Dot.: przetargu na „Remont sieci wodociągowej (metoda bezwykopowa) w ul. Nalkowskiego w Wołominie” – DI/4/2025.

## PYTANIA

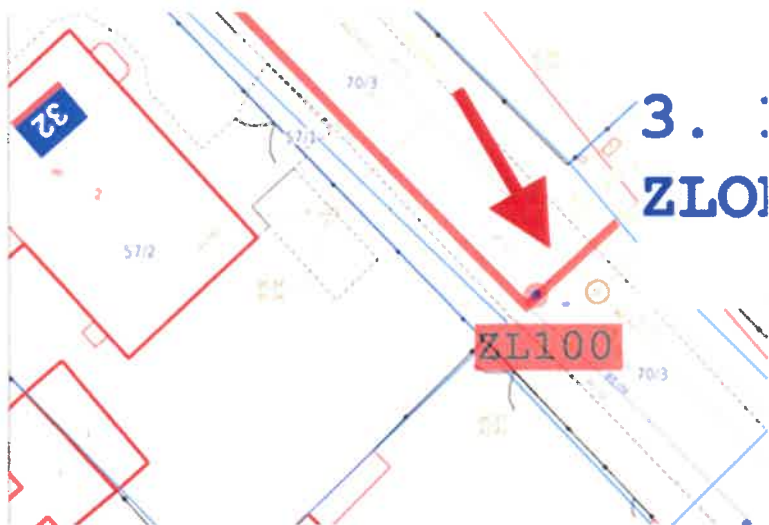
5. Część z przewidzianych do remontu odcinków sieci jest zbyt krótka, żeby zastosować efektywnie metodę krakingu statycznego i kwalifikuje się do wymiany metodą odkrywkową, np.:

Czy w tego typu przypadkach Zamawiający dopuści remont sieci metodą odkrywkową?

1. Zamawiający dany zakres, przejmuje na siebie.
2. Materiał dotyczy tylko i wyłącznie sieci remontowanej. Maksymalny czas braku wody zgodnie z OPZ do 12 godzin. Zamawiający dopuszcza wykonanie fragmentami i od razu przełączenie klientów.
3. Wszelki materiał po stronie Zamawiającego. Wykonawca w przypadku prac budowlano-montażowych winien na bieżąco kontaktować się z Zamawiającym.
4. Zgodnie z zapisami OPZ – teren jest terenem budowy, droga gruntowa.
5. TAK, po wcześniejszym uzgodnieniu.
6. Zamawiający nie przewiduje wydłużenia realizacji prac w terenie.
7. Zamawiający pozostawia zapisy bez zmian.
8. Termin składania ofert pozostawia bez zmian.
